委員および一般からのご意見

一般からの流域委員会へのご意見、ご指摘(2005/12/22～2006/1/16)

『岩倉狭流下能力の再検証』その1
= 真の流下能力への一つの道 =

自然愛・環境問題研究所
総括研究員 浅野 隆彦

流体横断面図
(岩倉観測所(II)中央部)

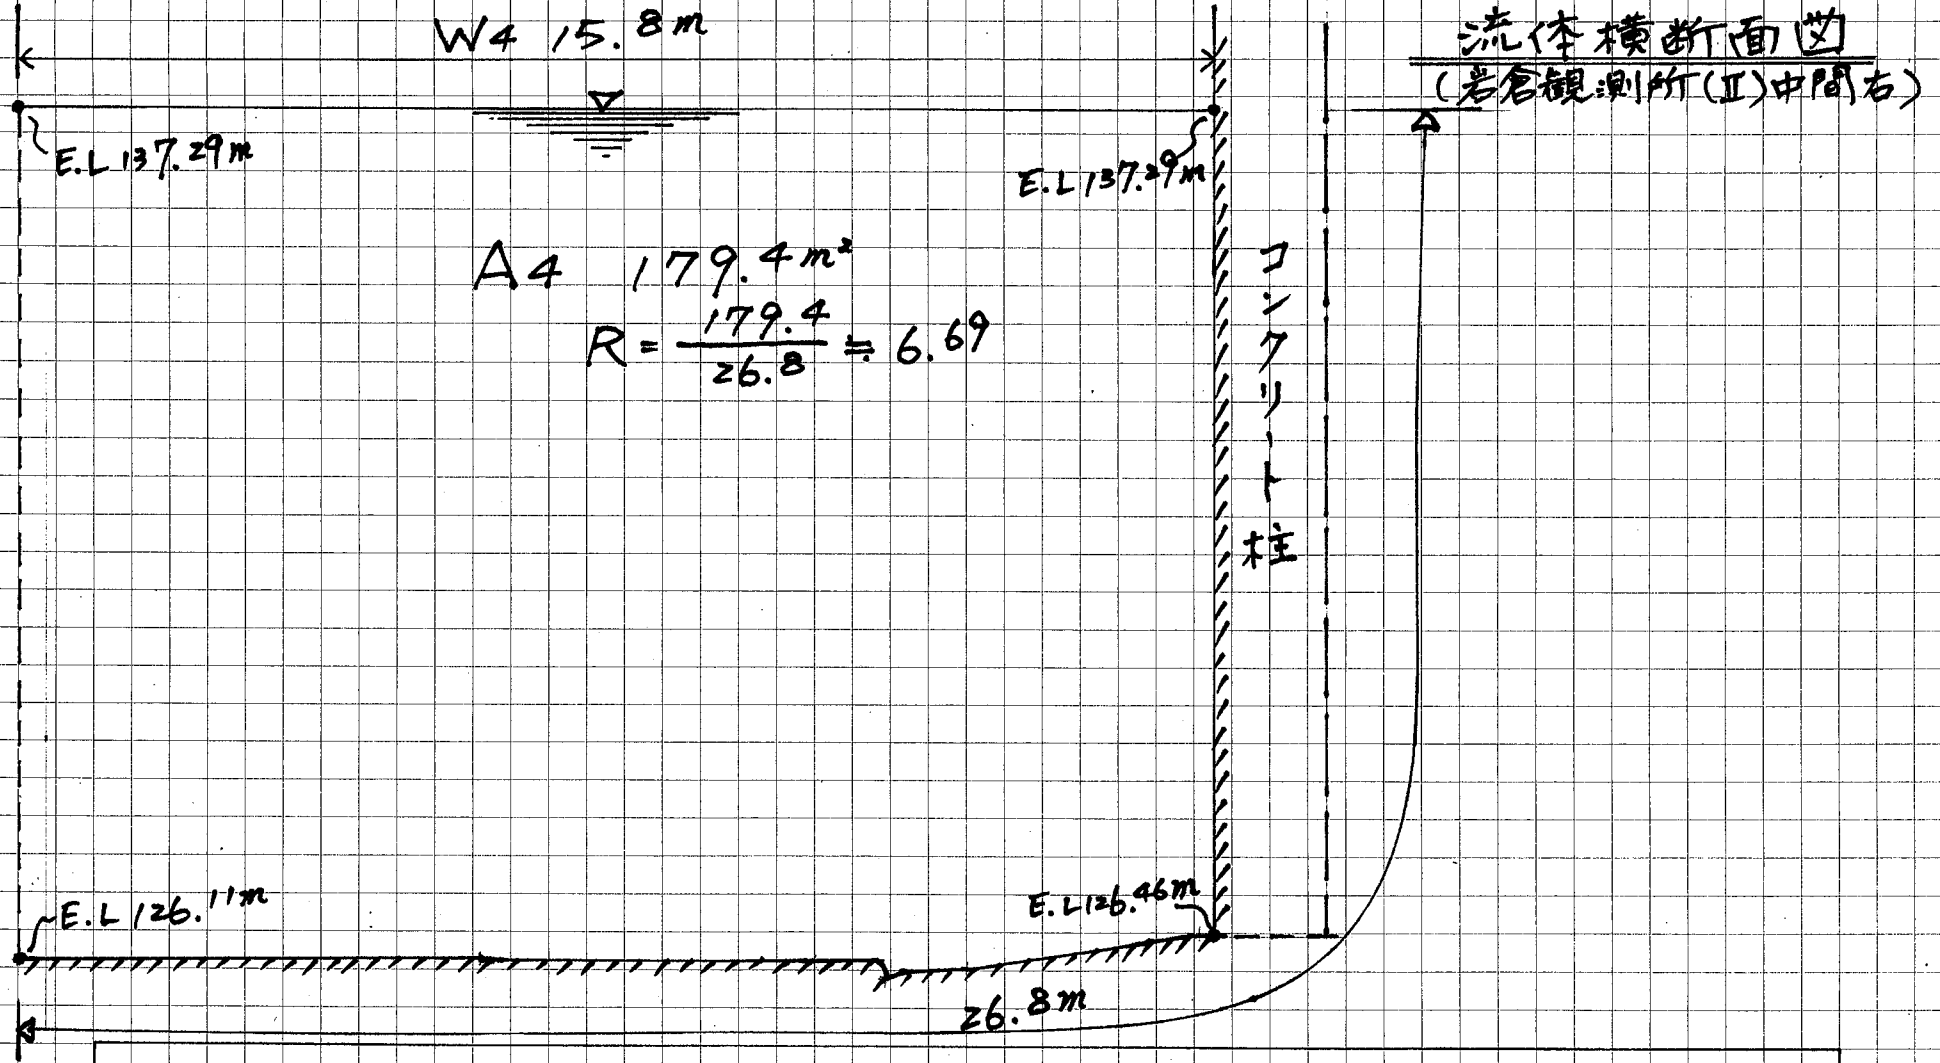
A3 部分 流量計算

$$v = \frac{1}{n} \sqrt[3]{R^2} \sqrt{I} = \frac{1}{0.03} \sqrt[3]{10.88^2} \sqrt{0.0022} = 33.3 \times 4.91 \times 0.047 = 7.68 \text{ m/s}$$

$$Q_3 = 279.6 \times 7.68 = 2,147 \text{ m}^3/\text{s}$$

条件: 最深部で玉石や大礫が少ない。0.03とする。

流体横断面図
(岩倉観測所(Ⅱ)右岸端)

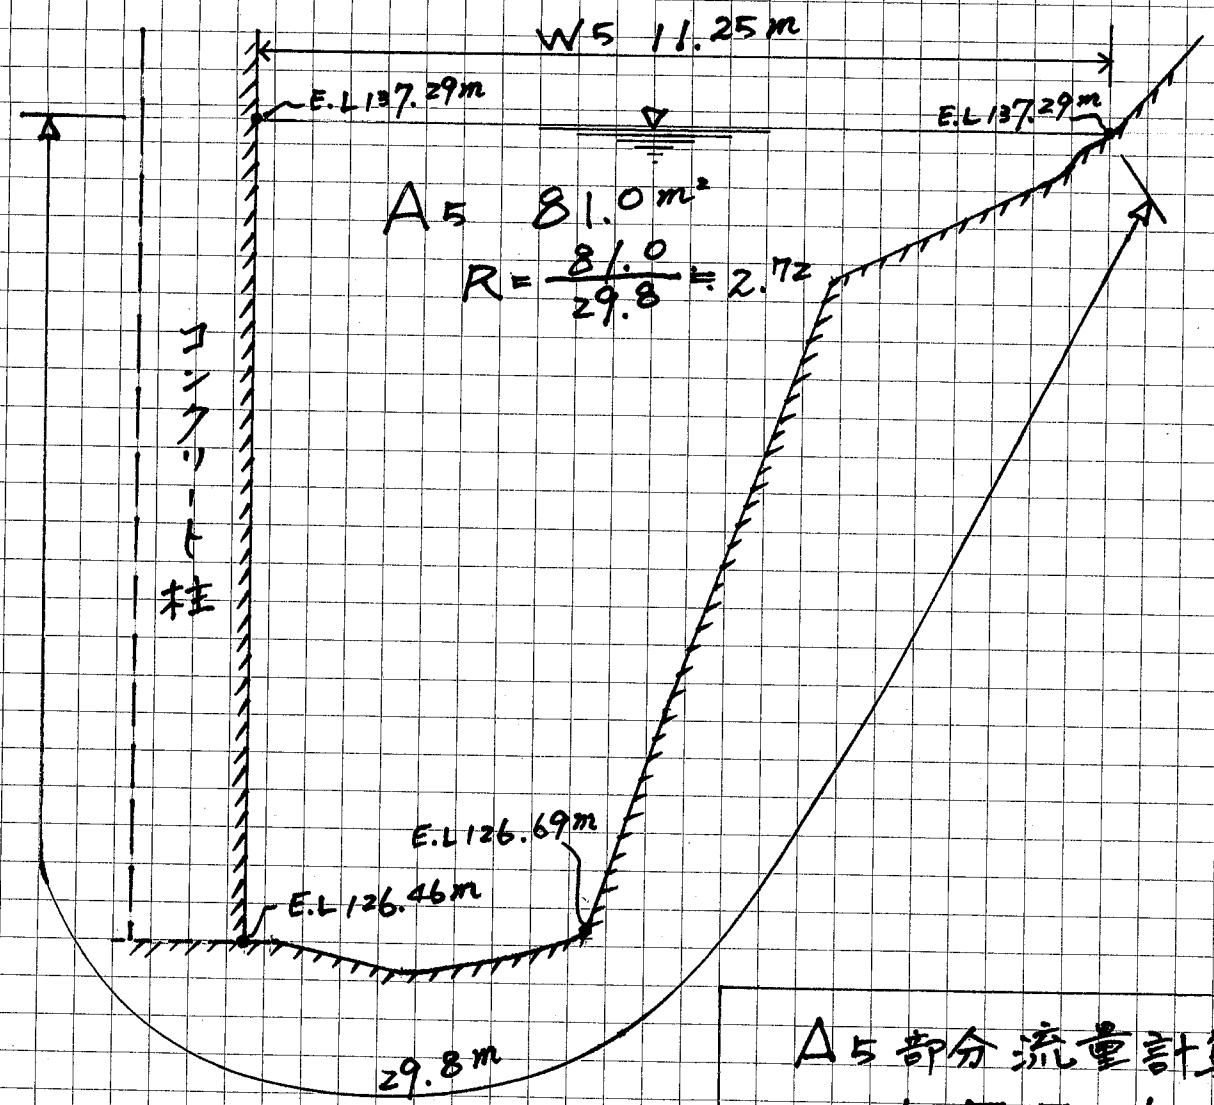
A5 部分流量計算 条件: コンクリート柱の表面は滑らかであるが、右岸との間が近く、滑り発生あり。
 $v = \frac{1}{n} R^{2/3} \sqrt{I} = \frac{1}{0.06} R^{2/3} \sqrt{0.0022} = 16.7 \times 1.95 \times 0.047 = 1.53 \text{ m/s}$
 $Q_5 = 81.0 \times 1.53 = 124 \text{ m}^3/\text{s}$
 0.06 と 93。
